**INFORME DE VISITA DE CONTROL**  
**N° 12573-2021-CG/SADEN-SVC**

**“SERVICIO DE MANTENIMIENTO PERIÓDICO Y RUTINARIO**  
**DEL CAMINO VECINAL TRAMO EMP. HV -107 -**  
**PARIACCLLA - EMP. HV – 824 (PARCO ALTO), LONGITUD**  
**6.20 KM”**

**INFORME DE VISITA DE CONTROL**  
**N° 12573-2021-CG/SADEN-SVC**

- Lámina PS-01 "Plano de señalización"

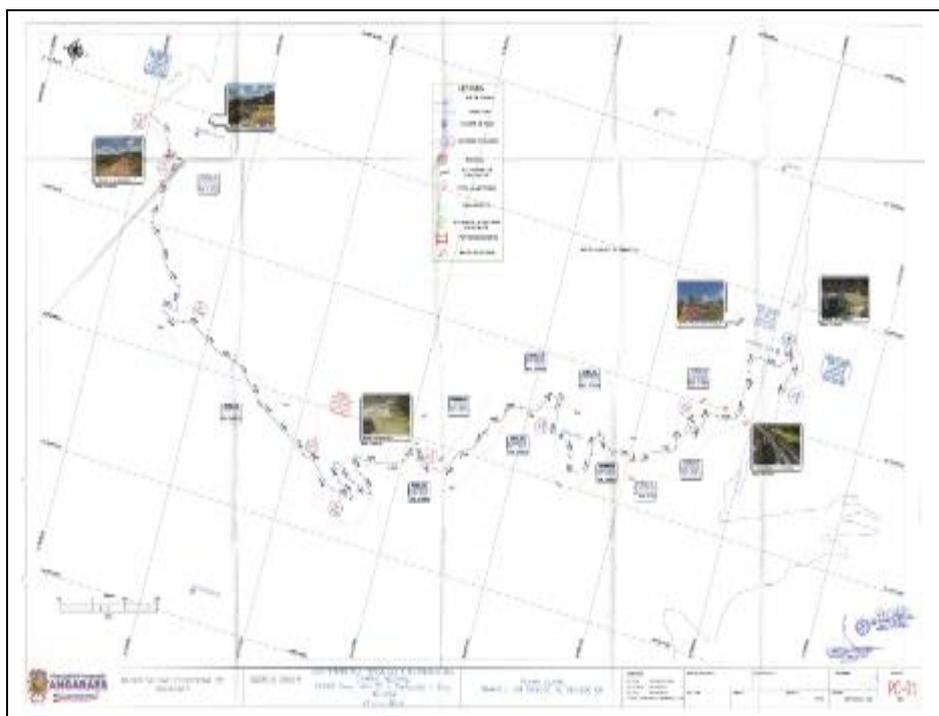
De acuerdo a la lámina PS-01 del “Señalización” del Plan de Trabajo, las señales preventivas instaladas debían tener dos (2) estructuras de apoyo, denominadas “dados de anclaje”, las cuales debían instalarse de manera superpuesta (una encima de la otra); también, debían tener dos (2) accesorios que sirven de soporte vertical y una (1) placa de fibra; tal como se detalla en el cuadro siguiente:

Sin embargo, se verificó que el contratista instaló cinco (5) señales preventivas, en diferentes progresivas del tramo, las cuales no cumplen con las características establecidas en la lámina PS-01 del Plan de Trabajo; toda vez que, ninguna cuenta con el segundo dado de anclaje y los soportes verticales son de tubo de fierro (de 3” de diámetro) debiendo ser de concreto; además, las placa de fibra de vidrio no tiene las platinas de acero de 2” y no cumplen con las dimensiones consideradas, pues miden 0,65 m x 0,65 m, debiendo medir 0,75 m x 0,75 m; tal como se detalla a continuación:

Según la lámina PS-01 - “Señalización” del Plan de Trabajo, las señales reglamentarias debían contar con dos (2) estructuras de apoyo llamadas “dados de anclaje”, dos (2) accesorios de soporte vertical, y una (1) placa de fibra de vidrio. Las características de ellas se detallan en el cuadro siguiente:

Sin embargo, la única señal instalada no cumple con las características establecidas en la lámina PS-01 del Plan de Trabajo, toda vez que, el primer dado de anclaje fue construido con piedras revestidas con concreto, mientras que el segundo dado de anclaje no fue construido; asimismo, el soporte vertical de la señal no es concreto sino de tubo de fierro de 3" de diámetro; la placa de fibra de vidrio no cumple con las dimensiones consideradas de 1,20 m. x 0,80 m., pues mide 0,60 m. x 0,60 m., ni tiene las platinas de acero de 2"; tal como se evidencia a continuación:

De acuerdo a la lámina PS-01 del plano “Señalización” del Plan de Trabajo, las señales informativas debían constar de una (1) estructura denominada “dato de anclaje” y tres (3) accesorios diferentes: (a) el soporte vertical y la cartela<sup>7</sup>, (b) la placa de fibra de vidrio, y (c) los anclajes (utilizados para fijar los dos primeros accesorios). Los detalles de la estructura y los accesorios de las señales informativas se detallan en el cuadro siguiente:

- Plano PSP-01 “Señalización Planta”

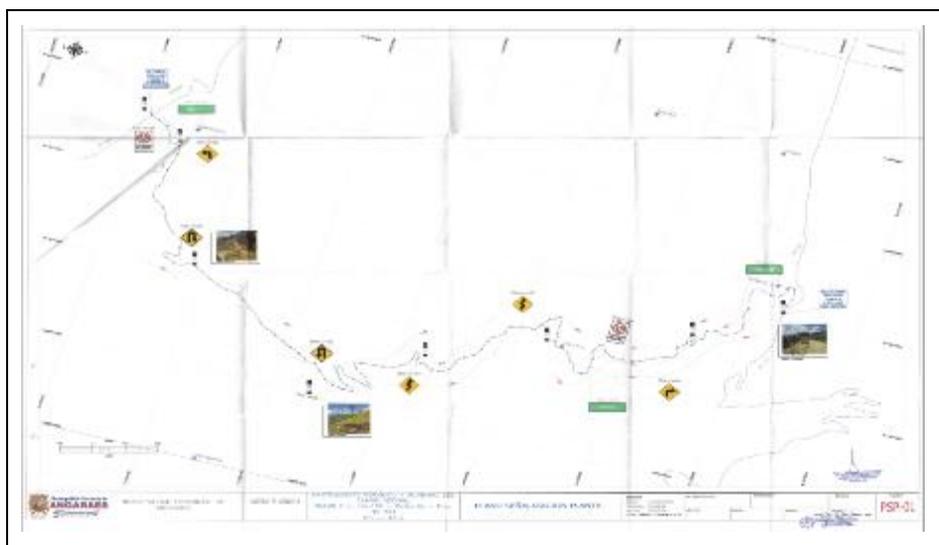
Según la lámina PSP-01 “Señalización Planta” y el presupuesto del Plan de Trabajo aprobado, se consideró la instalación de ocho (8) hitos kilométricos en todo el tramo de la vía, los cuales debían estar ubicados en las progresivas siguientes:

**La ubicación de los postes kilométricos no corresponde a la ubicación establecida en el Plan de Trabajo**

De acuerdo a la lámina PSP-01 - “Señalización Planta - Servicio de mantenimiento periódico y rutinario del camino vecinal Tramo Emp. HV - 107 – Pariacclla – Emp. HV – 824 (Parco Alto) Longitud 6.20 km” del Plan de Trabajo, la instalación de los hitos kilométricos debía iniciar en la localidad de Pariacclla, con el hito kilométrico - progresiva km 0+000 y continuar hasta el final en localidad de Parco Alto, con el hito kilométrico - progresiva km 6+200, conforme se muestra en la imagen siguiente:

Según planos de señalización del Plan de Trabajo aprobado, se consideró la instalación de ocho (8) señales preventivas en todo el tramo de la vía inspeccionada, las cuales debían estar ubicadas en las siguientes progresivas:

Según el plano “Señalización Planta” - Lámina PSP-01 y el presupuesto del Plan de Trabajo se proyectó la instalación de tres (3) señales reglamentarias a lo largo del camino vecinal, las cuales debían estar ubicadas en las progresivas siguientes:
